ÓRGANO DE CONTROL INSTITUCIONAL
HOSPITAL NACIONAL HIPÓLITO UNANUE

INFORME DE CONTROL ESPECÍFICO
Nº 003-2026-2-3914-SCE

"SERVICIO DE MANTENIMIENTO DE INFRAESTRUCTURA PARA EL AMBIENTE DE RESONADOR MAGNÉTICO DE LA UPSS DIAGNÓSTICO POR IMÁGENES DEL HNHU – R.M N° 218-2023/MINSA (PLAN DE MANTENIMIENTO DE INFRAESTRUCTURA Y EQUIPOS BIOMÉDICOS DE LOS SERVICIOS ONCOLÓGICOS - LEY NACIONAL DEL CÁNCER N° 31336)"

Imagen n.° 1: Ubicación de la puerta batiente P-22

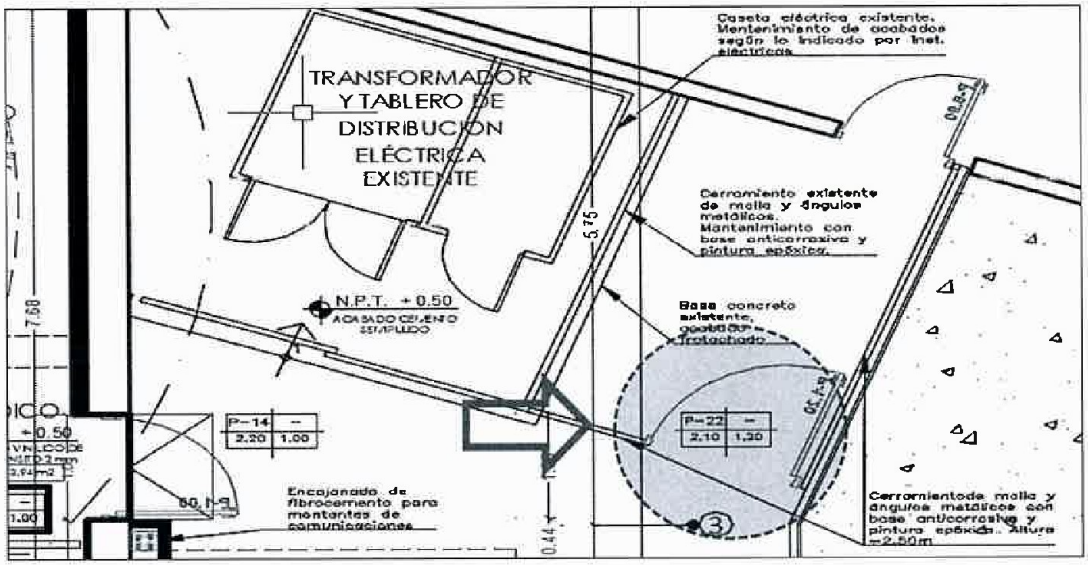
En el literal **E. Planos** del numeral 28 de los términos de referencia **(Apéndice n.° 6)**, se estableció en la Lámina A-06 (1er Nivel Planta de Distribución), la planta de distribución del primer piso y el cuadro detalle de puertas, identificándose en ellas, la puerta P-22 – puerta batiente de 1.20 m de ancho y 2.10 m de alto, ubicada antes del ingreso a la sub estación eléctrica, conforme se muestra en la imagen n.° 1:

En ese sentido, de la verificación efectuada por la Comisión de Control, se constató que el contratista no instaló una (1) Puerta P-22 Batiente doble de malla deploye incluye bisagras y cerrajería, que corresponde a la actividad 02.09.01.02.03, la cual debió ubicarse en el acceso a la sub estación eléctrica, conforme a lo establecido en los términos de referencia[27]. Dicho incumplimiento quedo registrado en el Acta de Visita n.° 001-2026-OCI-HNHU/SCE **(Apéndice n.° 32)**, como se muestra a continuación:

Imagen n.° 2: Ubicación de cuatro (4) sombreros de ventilación 2" en el techo de los servicios higiénicos del primer piso

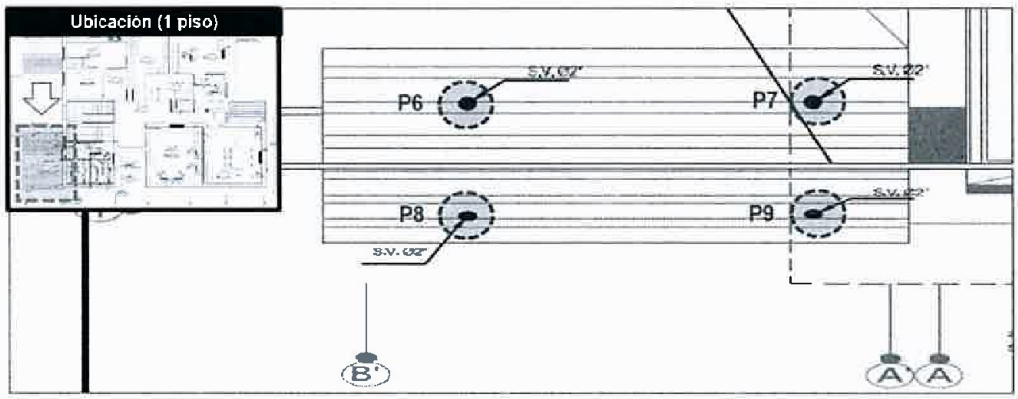
En el literal **E. Planos** del numeral 28 de los términos de referencia del Servicio de Mantenimiento **(Apéndice n.° 6)**, se estableció en la lámina IS-08 (Redes de Desagüe Propuesta – Resonancia Magnética - 2D Nivel + Techo), la **instalación** de nueve (9) sombreros de ventilación, distribuidos en cinco (5) sombreros de ventilación en el techo de los servicios higiénicos del primer piso; y cuatro (4) sombreros de ventilación en el techo del segundo piso, conforme se muestra en las imágenes n.°s 2 y 3:

Sin embargo, en el numeral 7 de los términos de referencia del Servicio de Mantenimiento **(Apéndice n.° 6)**, se consignó la ejecución de ocho (8) unidades de actividades **04.05.05.02.01 sombreros de ventilación 2**, lo cual concuerda con la cláusula tercera del contrato que estableció para el citado ítem, la cantidad de ocho (8) unidades, con un precio unitario de S/ 14,65 y el monto total de **S/ 117,20.**

Fotografías n.°s 2,3,4,5,6,7,8 y 9: Vista de sombreros de ventilación

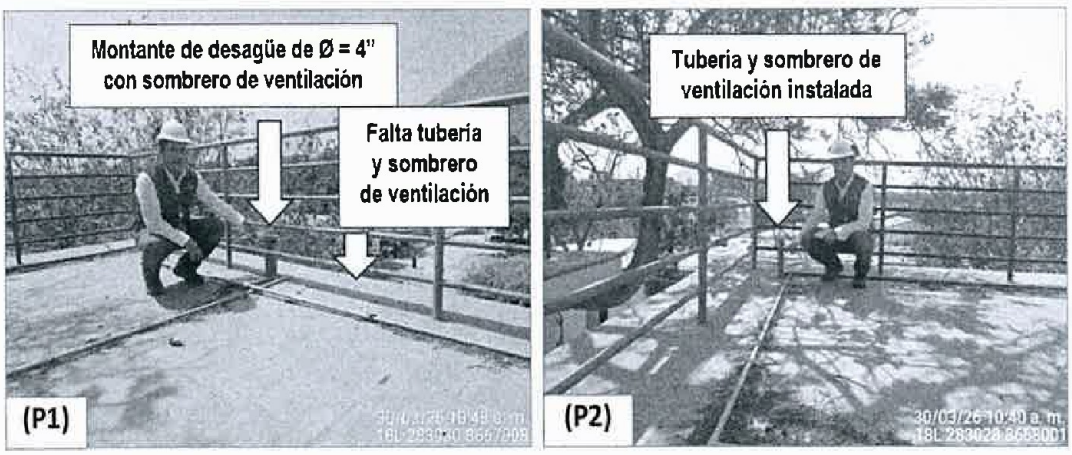
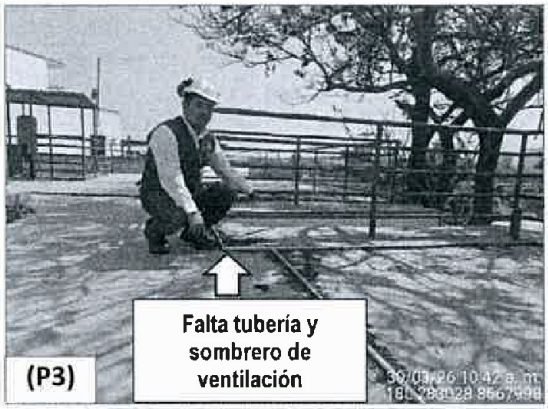
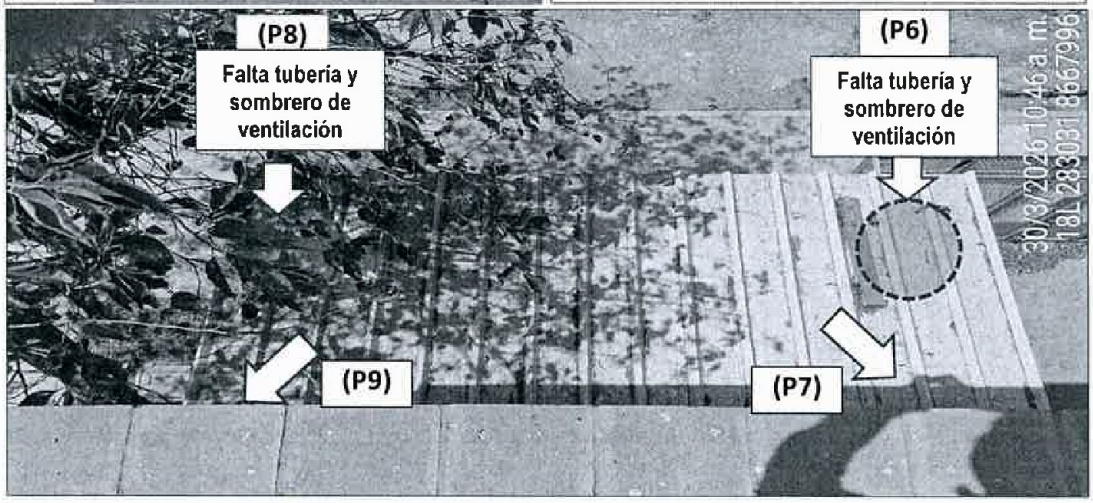
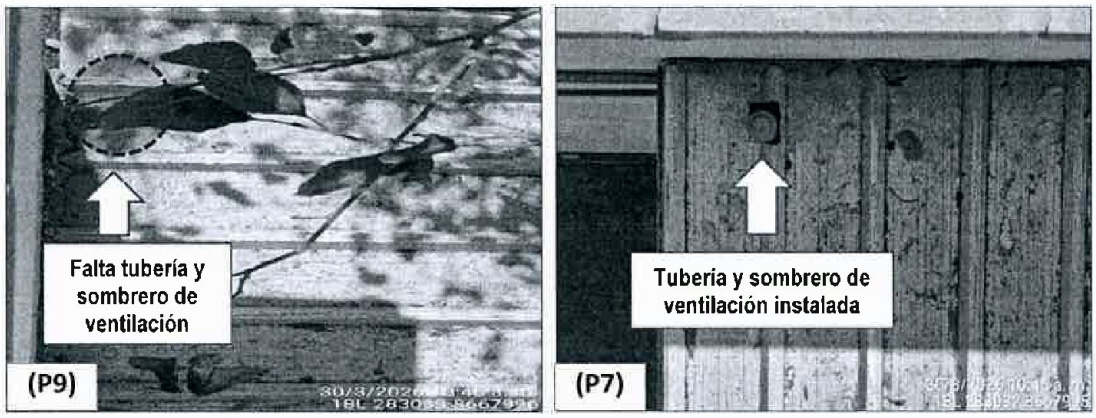
Asimismo, mediante la verificación efectuada por la Comisión de Control a la actividad 04.05.05.02.01, se constató la ejecución de solo **tres (3) sombreros de Ø = 2**" (puntos "P2", "P5" y "P7") en tuberías de ventilación, y **un (1) sombrero de Ø = 4"**[29] que fue colocado en el montante de desagüe identificado en el punto "P1". De igual forma, se evidenció el incumplimiento de la ejecución de los sombreros de ventilación en los puntos "P3", "P4", "P6", "P8" y "P9", los cuales se encontraron establecidos en los Términos de Referencia[30], dejándose constancia de ello en el Acta de Visita n.° 001-2026-OCI-HNHU/SCE **(Apéndice n.° 32)**, como se muestra a continuación:

Respecto al punto (P1), cabe mencionar que solo se identificó un montante de desagüe de Ø = 4", con un sombrero de ventilación de Ø = 4", a pesar que en el plano se aprecia la llegada de una tubería de ventilación de Ø = 2" al lado de dicho montante.

Respecto a los puntos (P2, P5 y P7), se identificó los sombreros de ventilación respectivos.

Respecto a los puntos (P3, P4, P6, P8 y P9), no se identificaron las salidas de ventilación y por ende tampoco se aprecia la instalación de los respectivos sombreros de ventilación.

Imagen n. ° 4: Puntos de salidas simples de red – primer piso

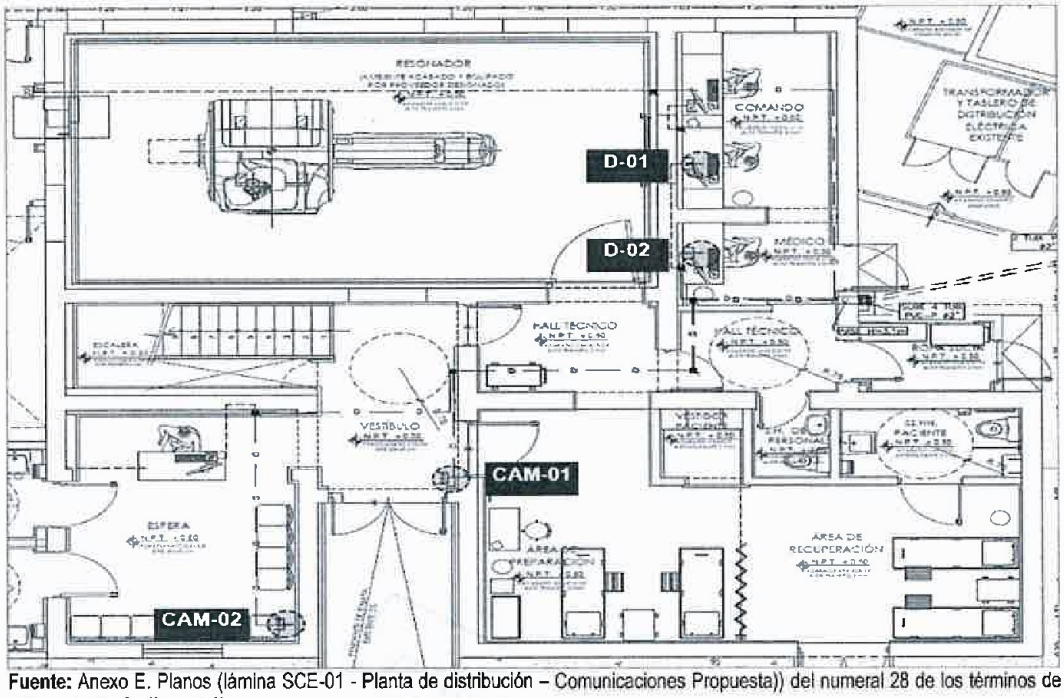
En el literal **E. Planos** del numeral 28 de los términos de referencia del Servicio de Mantenimiento **(Apéndice n.° 6),** se estableció en la lámina SCE-01 y SCE-02 (Planta de distribución – Comunicaciones Propuesta), la distribución de las salidas de red simple adosado en techo. Estas se encuentran distribuidas en punto de cámara (CAM), punto teléfono (V) y punto de computadora (D), conforme se muestra en la siguiente imagen:

De igual manera, en la cláusula tercera del contrato, se estableció en la actividad "07.01.01.01 Salida de red simple adosado en techo (cámara), la cantidad de diez (10) unidades, con un precio unitario de S/ 92,60 y el monto total de **S/ 926,00**.

Fotografías n.ºs 10, 11, 12, 13, 14, 15, 16, 17, 18, 19, 20, 21, 22, 23, 24, 25, 26 y 27:
Ubicación de las Salida de red simple

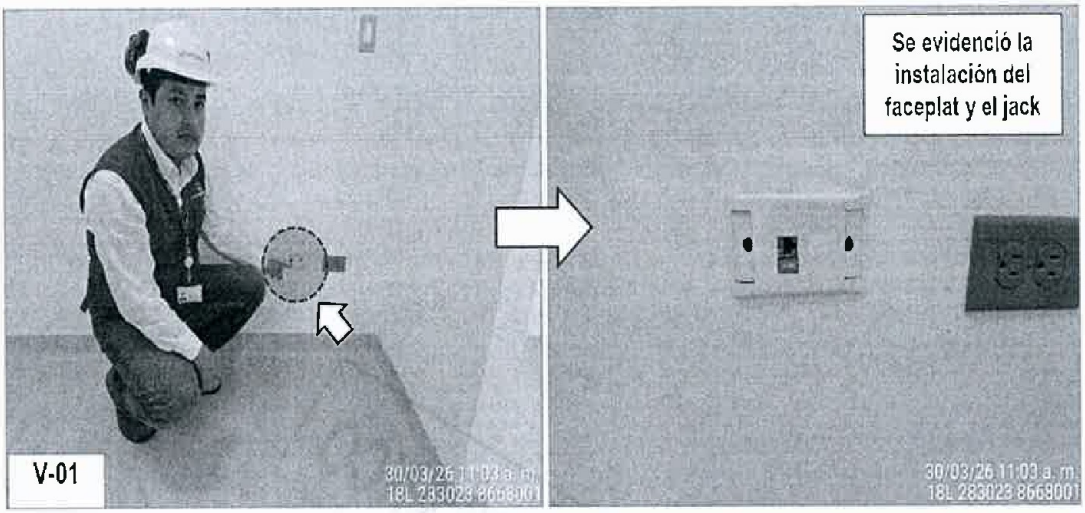
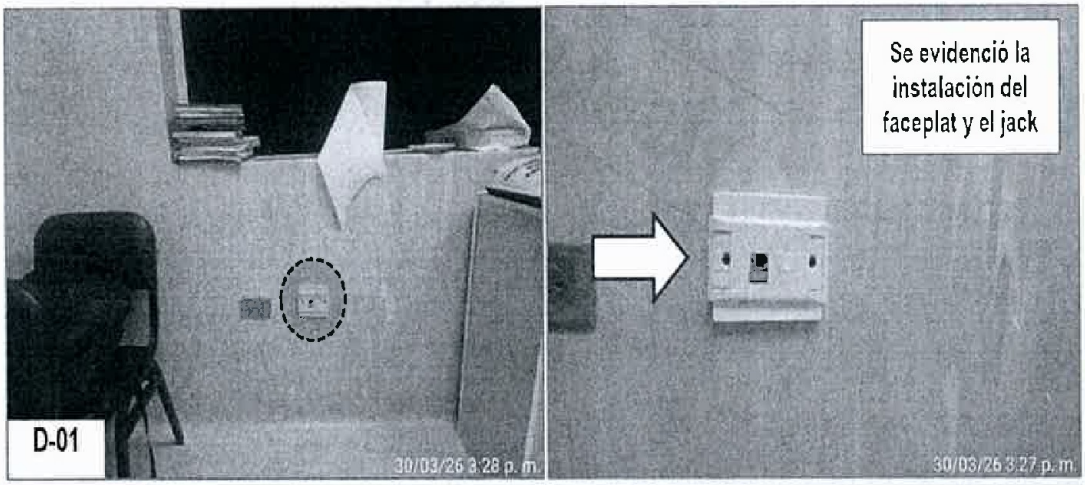
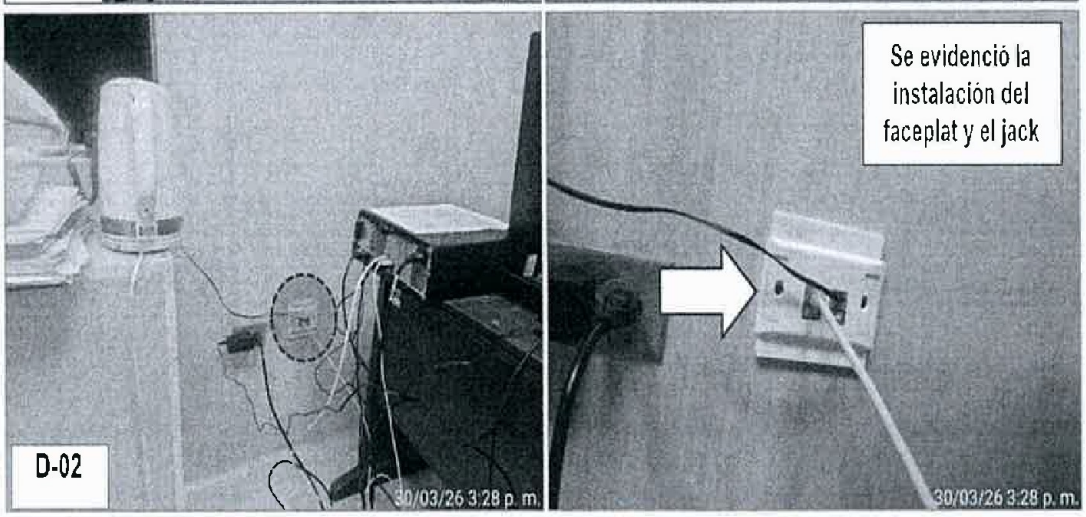
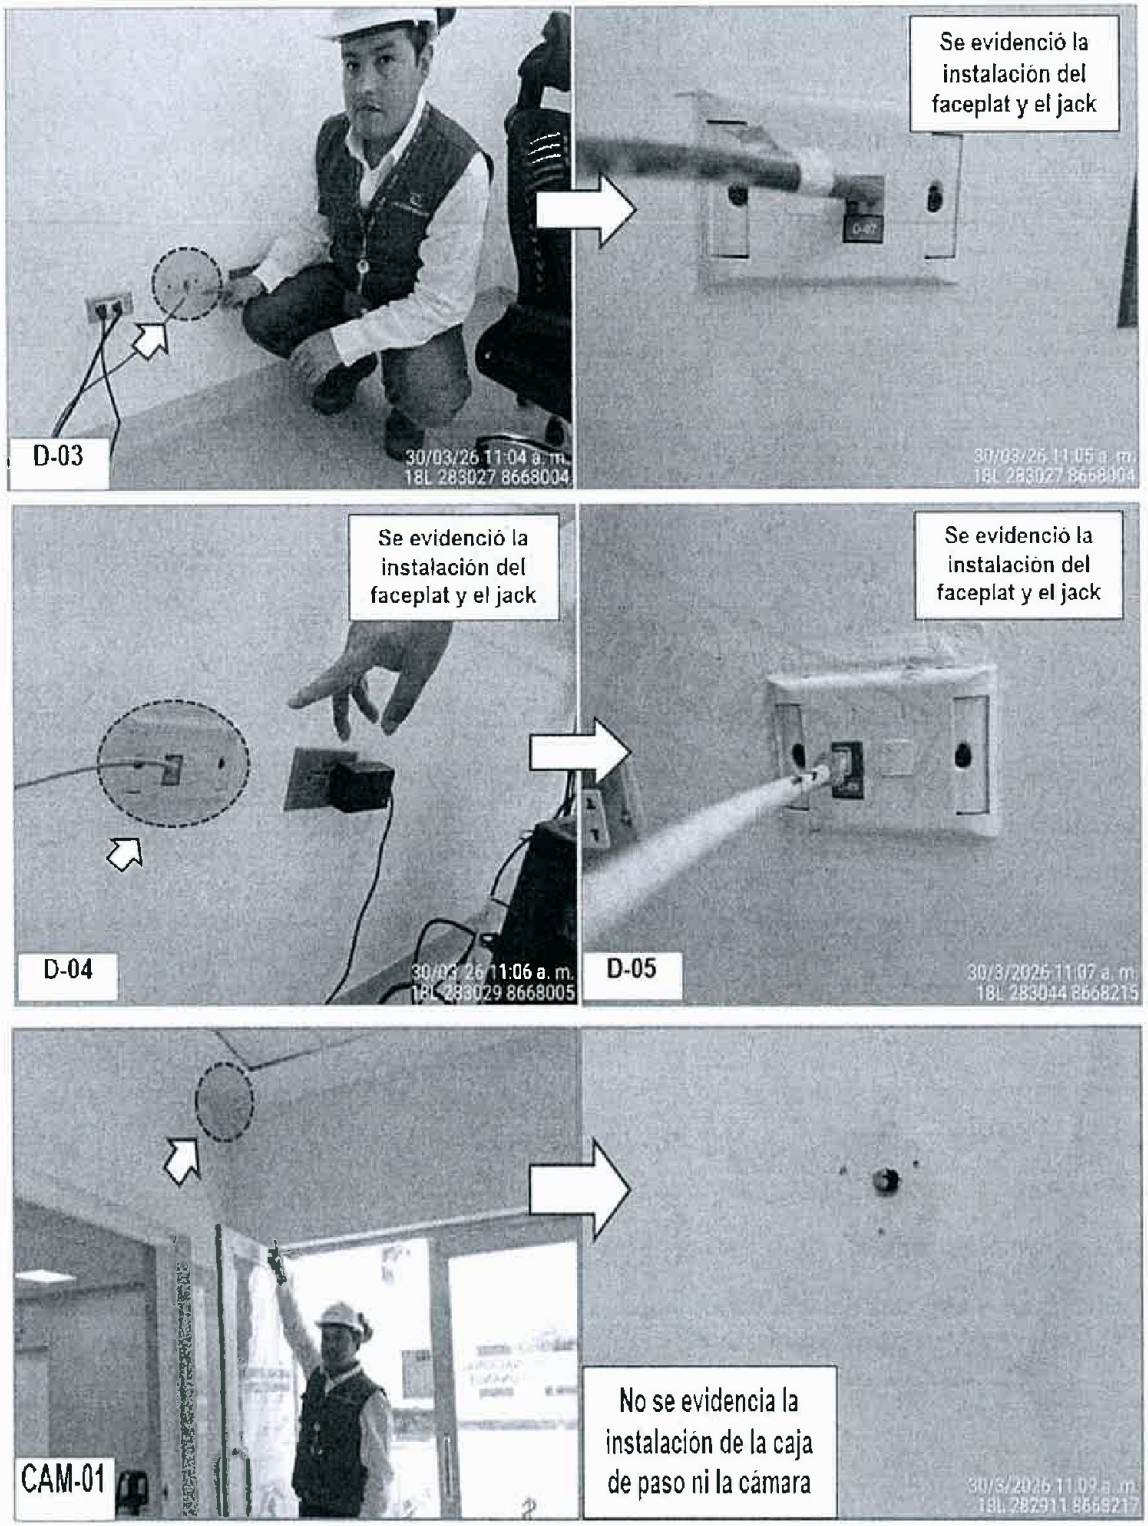
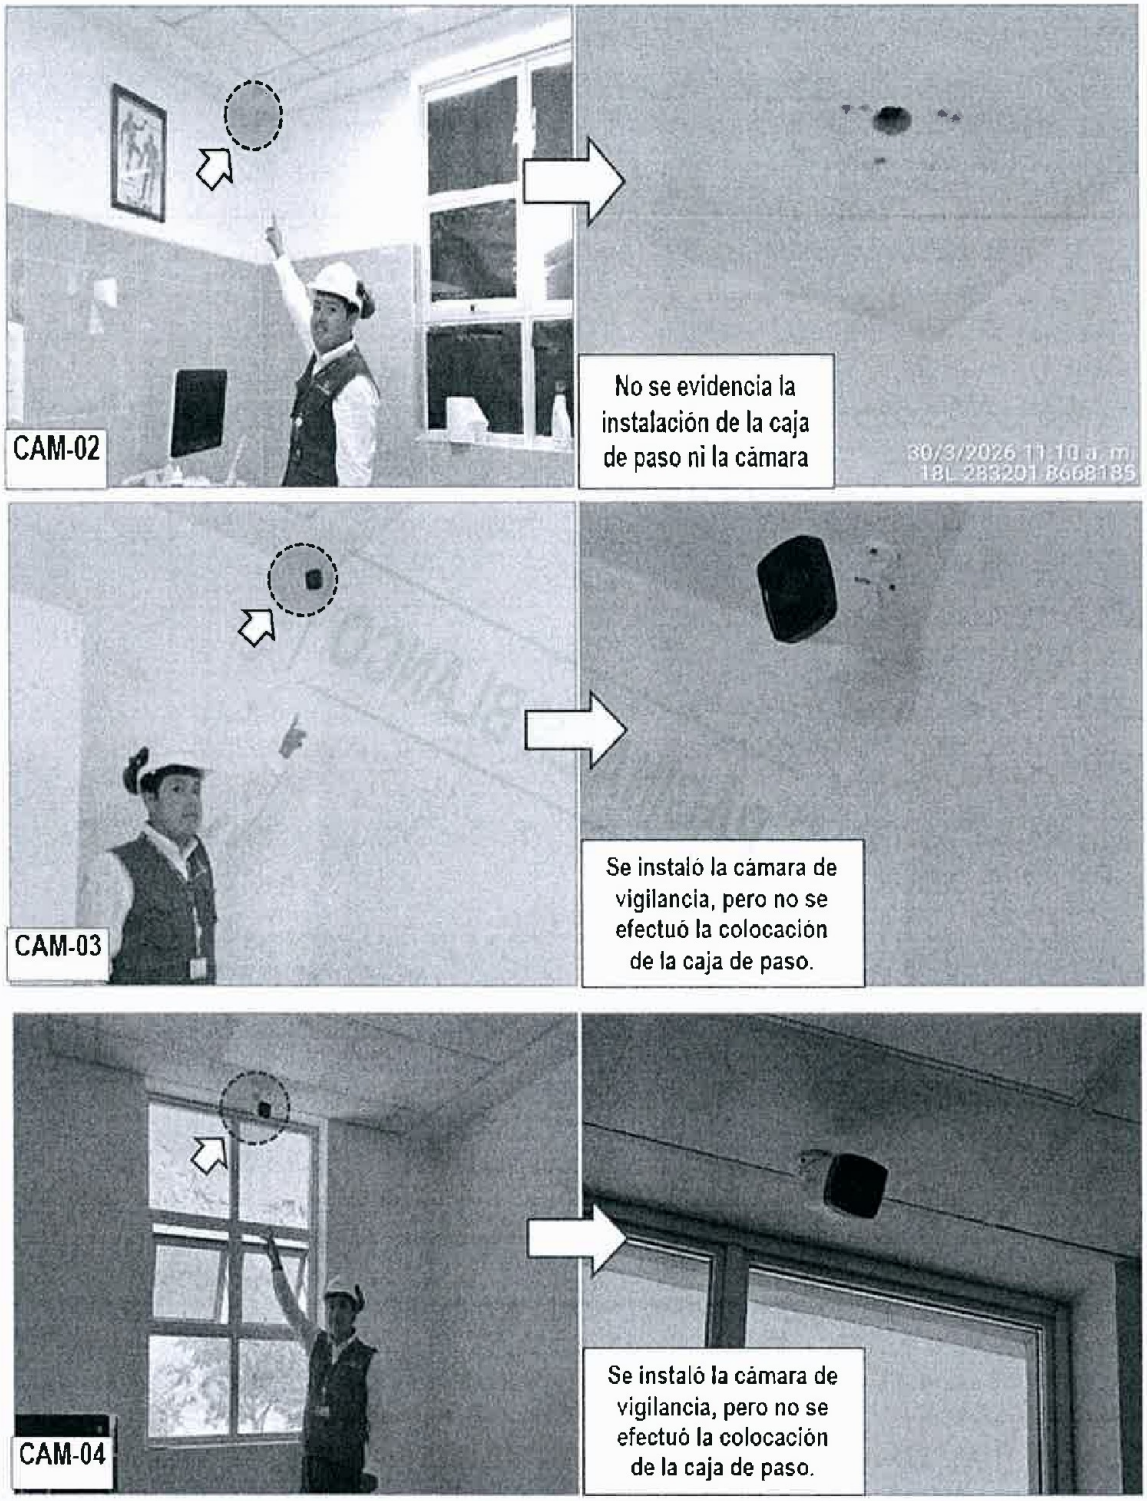
Asimismo, la Comisión de Control, verificó la instalación un (1) punto de teléfono en el ambiente "Estar de personal", y cinco (5) puntos de computadora, distribuidos en los ambientes: comando (1 unidad), Médico (1 unidad) y Sala de lectura de informes 1 (3 unidades), advirtiéndose que estos seis puntos fueron instalados en pared. Respecto a los cuatro (4) puntos de cámara, no se instaló las cajas metálicas de 10 cm x 10 cm x 5 cm, como se estableció en las especificaciones técnicas, dejándose constancia de ello en el Acta de Visita n.° 001-2026-OCI-HNHU/SCE **(Apéndice n.° 32)**, como se muestra a continuación:

D-03
30/03/26 11:04 a. m.
18L 283027 8668004
Se evidenció la instalación del faceplat y el jack
30/03/26 11:05 a. m.
18L 283027 8668004
D-04
30/03/26 11:06 a. m.
18L 283029 8668005
Se evidenció la instalación del faceplat y el jack
D-05
30/3/2026 11:07 a. m.
18L 283044 8668215
Se evidenció la instalación del faceplat y el jack
CAM-01
30/3/2026 11:09 a. m.
18L 282911 8668217
No se evidencia la instalación de la caja de paso ni la cámara

Imagen n. ° 6: Respecto a los puntos de salida del detector de humo en ambiente resonador

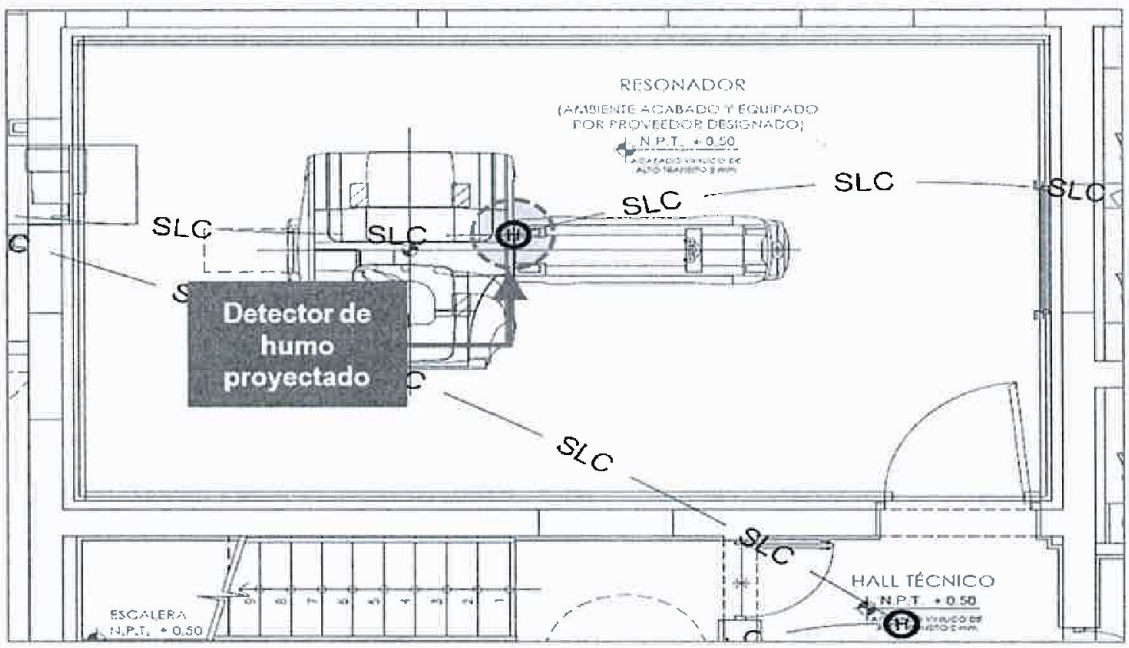
En el literal **E. Planos** del numeral 28 de los términos de referencia **(Apéndice n.° 6)**, se estableció en la lámina ACI-01 (Planta de Distribución" de la especialidad de instalaciones de comunicaciones), que el ambiente denominado "Resonador", ubicado en el primer piso, cuenta con una (1) salida para detector de humo adosado en techo, conforme se muestra en imagen n.° 6:
